*Oggetto:* [ID\_VIP 7416] GUAGNANO (LE), SAN PANCRAZIO SALENTINO ED ERCHIE (BR) – Realizzazione di un nuovo impianto fotovoltaico denominato "Li Poggi", della potenza di 30 MW, unito alle opere di connessione alla RTN, all'ampliamento della SE Terna "Erchie" e al recupero di un edificio collabente presente nell'area dell'impianto fotovoltaico.

Proponente: Acciona Energia Global Italia S.r.l.

Parere tecnico istruttorio della Soprintendenza speciale per il PNRR.

Immagine elaborata SS-PNRR – Art.20 comma 8 lettera c-quater, D. Lgs.199/2021 – come modificato dall’articolo 47, d.l. 13/2023  
In rosso l’impianto oggetto di valutazione di impatto ambientale

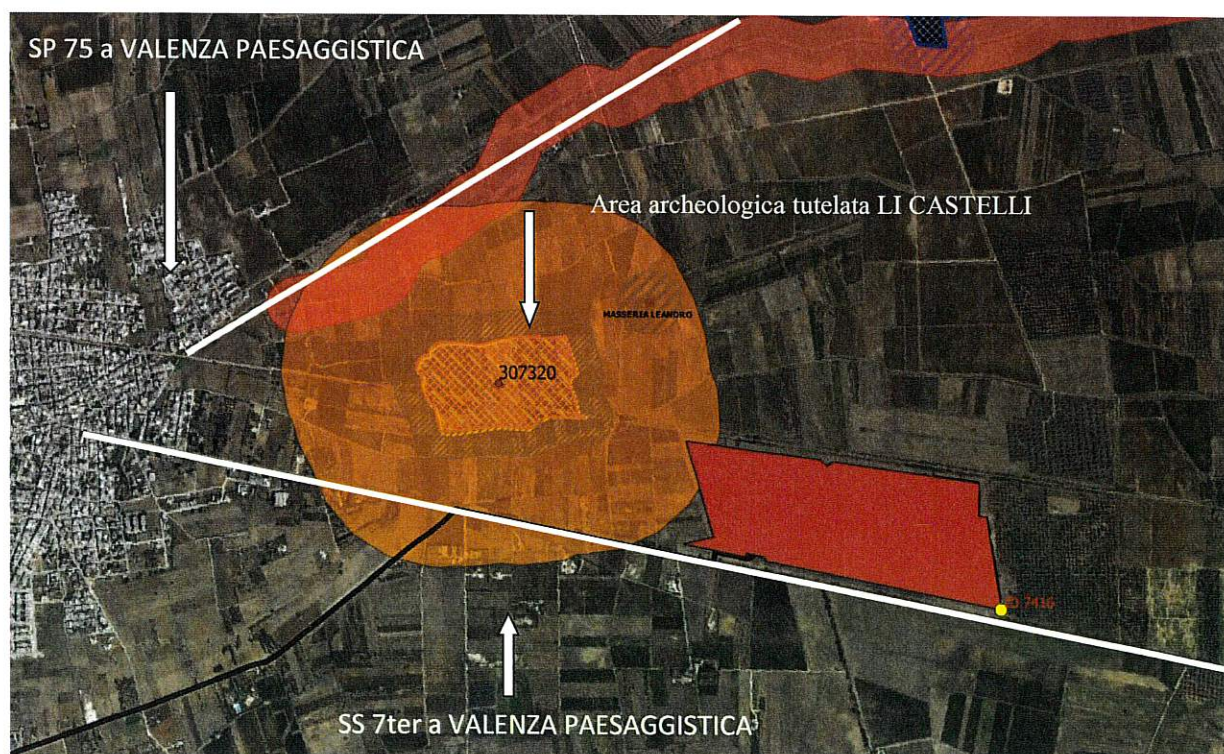
**PRESO ATTO** della disamina compiuta dal Proponente rispetto alle disposizioni del PPTR, dalla quale si evince principalmente la trascrizione dei contenuti degli elaborati del PPTR per l’Ambito di riferimento e non sono state evidenziate le criticità tuttavia riscontrate dalla Soprintendenza competente e dalla Scrivente in merito al riconosciuto contrasto derivante dalla realizzazione dell’impianto rispetto agli obiettivi, agli indirizzi e alle direttive del PPTR, nonché anche rispetto alle relative disposizioni delle NTA.

Figura 51 – Sito "Li Castelli": confronto visibilità prima (in alto) e dopo (in basso) l'inserimento della barriera verde

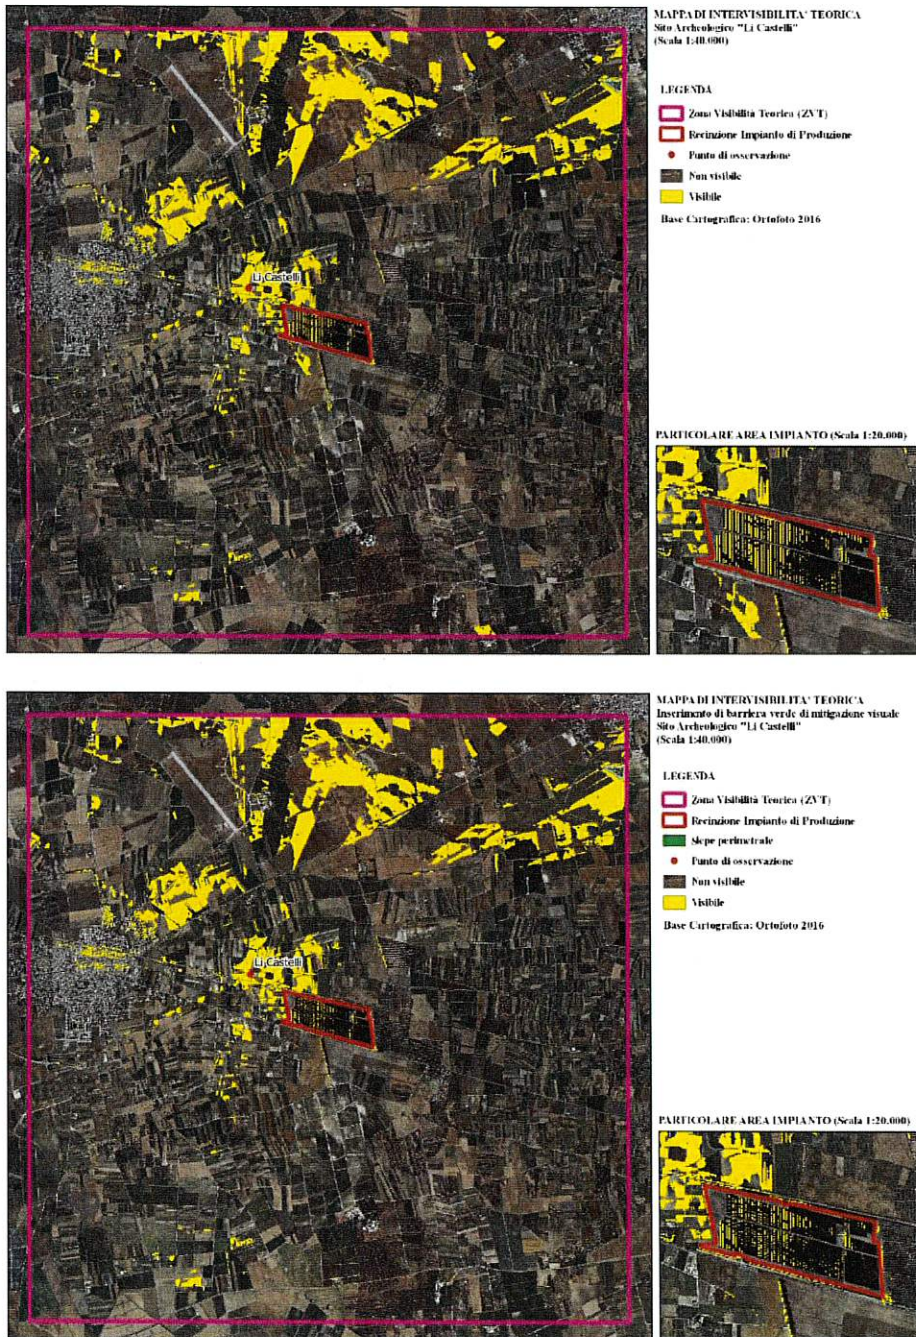
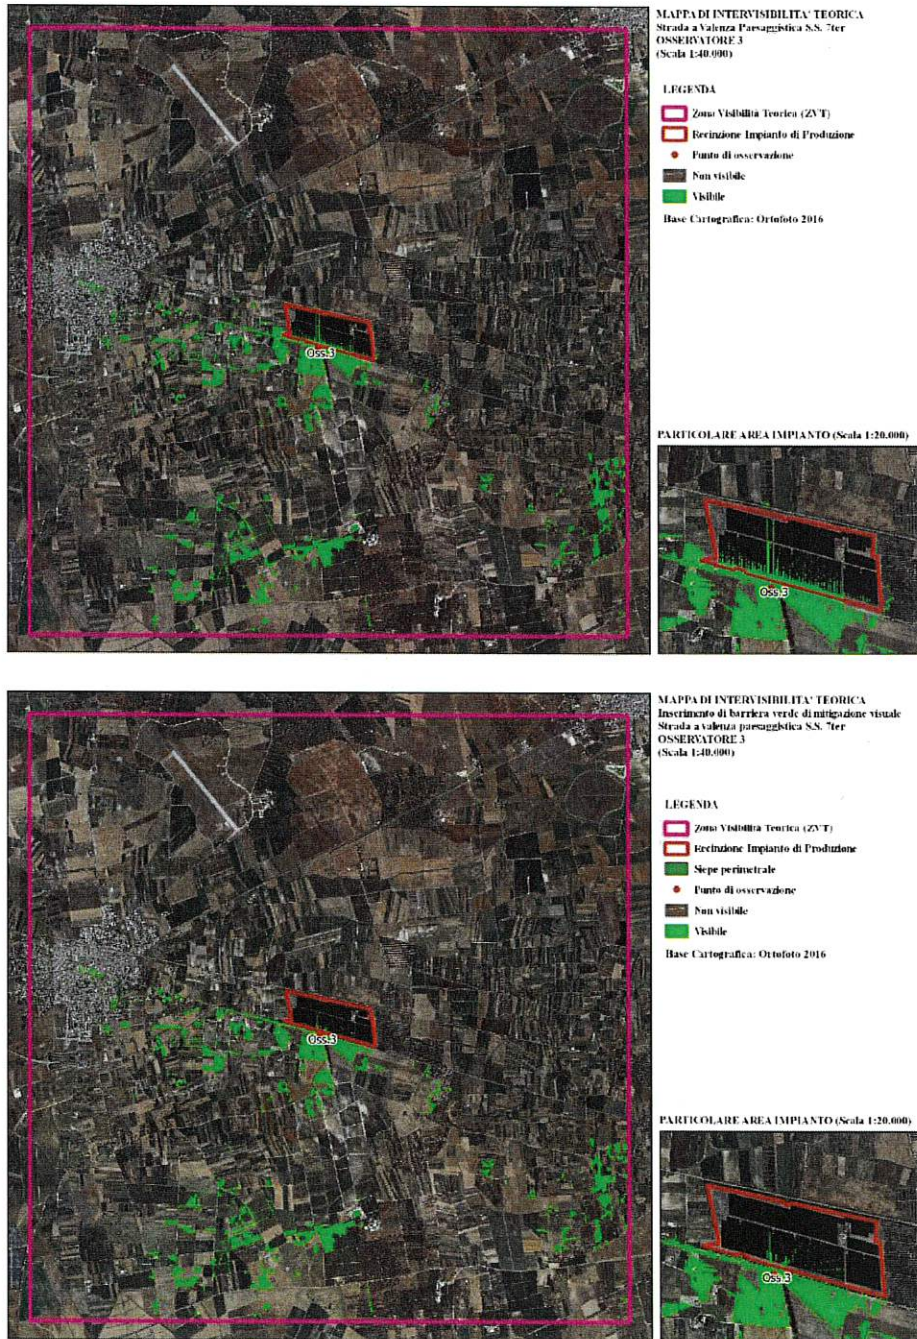
**CONSIDERATO** che le opere di mitigazione a verde previste dal Proponente consistono nella realizzazione di una barriera schermante posta lungo parte del perimetro dell'impianto e che le predette opere, per come previste, non forniscono riscontro alle richieste della Scrivente rispetto alla necessità di smorzare l'"*effetto distesa*", mediante l'interposizione di aree arborate, cespuglieti o filari arborei, opportunamente disposti in relazione ai punti di osservazione. Si evidenzia che dall'elaborato ED.04.00 – *Studio di visibilità* si riscontra la carenza degli effetti generati dalle opere di mitigazione previste di cui si ripropongono le immagini che seguono, le quali rappresentano la visibilità dell'impianto in progetto dalla strada SS 7TER a valenza paesaggistica e dall'area archeologica *Li Castelli*. Dal raffronto delle immagini (riprodotte con e senza opere di mitigazione) si rileva che non vi siano differenze sostanziali in termini di miglioramento della visibilità dell'impianto.

*Interferenza del nuovo percorso del cavidotto in rosso con UCP - Reticolo idrografico di connessione della Rete Ecologica Regionale  
(Immagine elaborata dalla SSPNRR)*

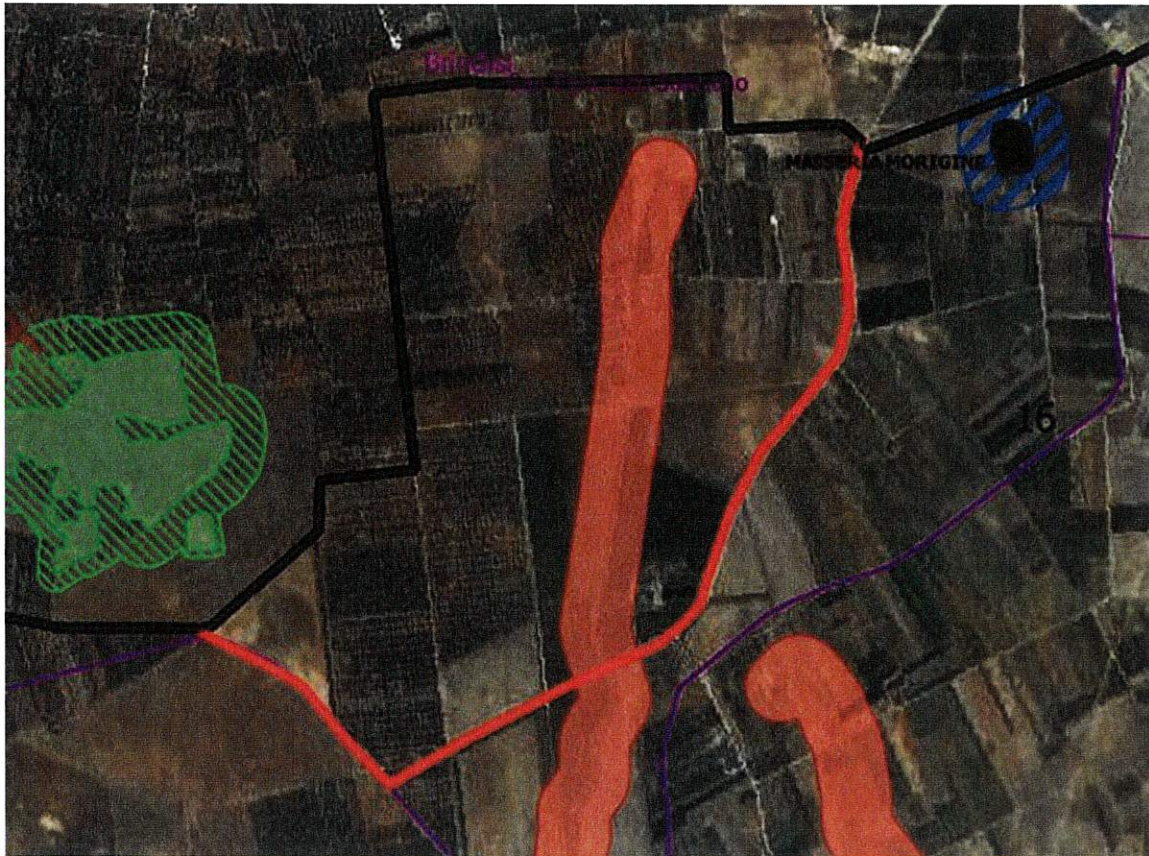
**CONSIDERATO** che il Proponente, nella documentazione prodotta a seguito della richiesta di chiarimenti e integrazioni della Scrivente, ha modificato una parte del tracciato del cavidotto in media tensione che collega l'impianto alla Stazione Elettrica Utente, nel territorio del comune di San Pancrazio Salentino, come si evince dall'immagine sottostante, dichiarando di aver abbreviato il percorso di circa 400 metri, che si svilupperebbe nella sua nuova configurazione lungo il tracciato della SP 65, evitando di coinvolgere una porzione di terreni agricoli, tuttavia il nuovo percorso in variante interferirebbe con un'area identificata come UCP - *Reticolo idrografico di connessione della R.E.R. (100m)* previsto dal P.P.T.R. in corrispondenza del "*Canale presso Mass.a Campone*".

In giallo il percorso originale, in rosso il percorso modificato

Elaborazione GIS – SSPNRR – Impianti FER  
 Fotovoltaici/Agrovoltaici: in arancione impianti esistenti – in rosso impianti in corso di istruttoria  
 Eolici: in celeste identificativi degli impianti esistenti – in viola impianti in corso di istruttoria

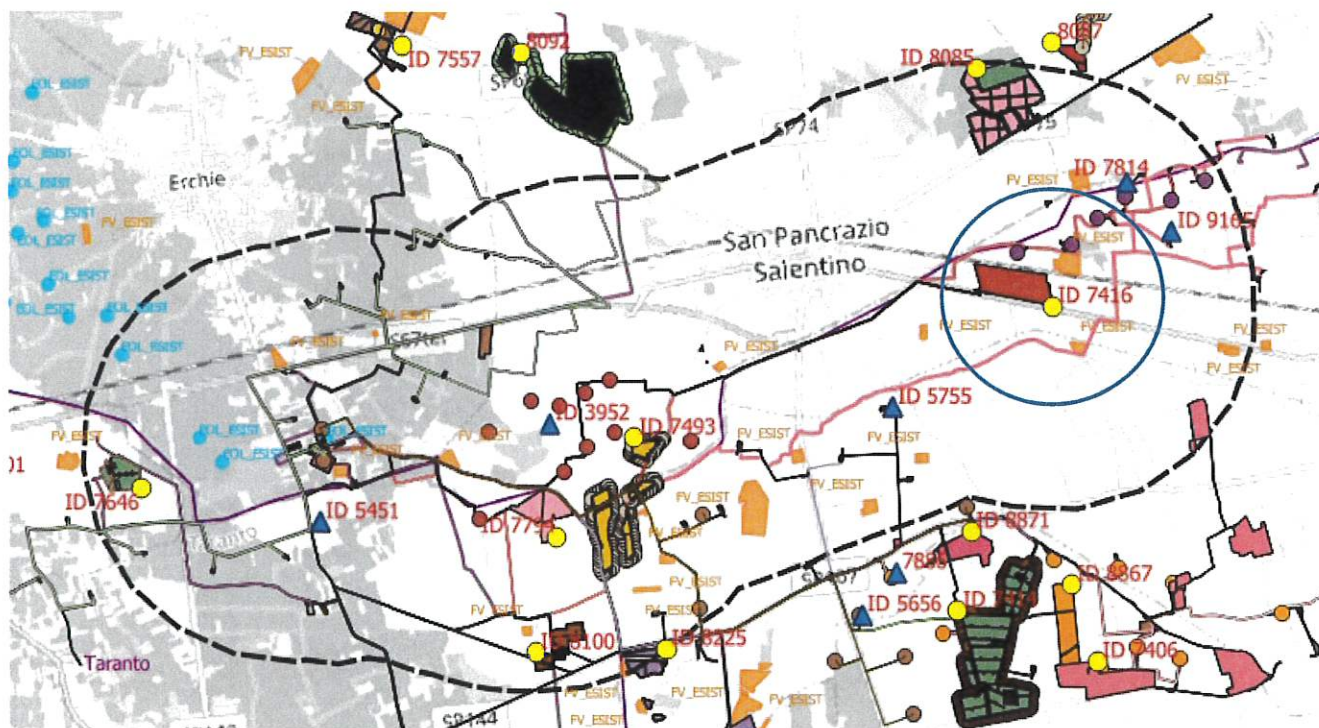
**CONSIDERATO** che nell'area vasta di riferimento dell'impianto fotovoltaico di cui trattasi, sono in corso di valutazione di impatto ambientale statale numerose altre iniziative relative a impianti fotovoltaici ed eolici che, se realizzati, porterebbero ad una totale trasformazione del territorio, individuato dal PPTR quale "*Paesaggi eccellenti*", ovvero "*il paesaggio dei vigneti*" e il "*paesaggio delle masserie eccellenti*", come già evidenziato dalla Scrivente.
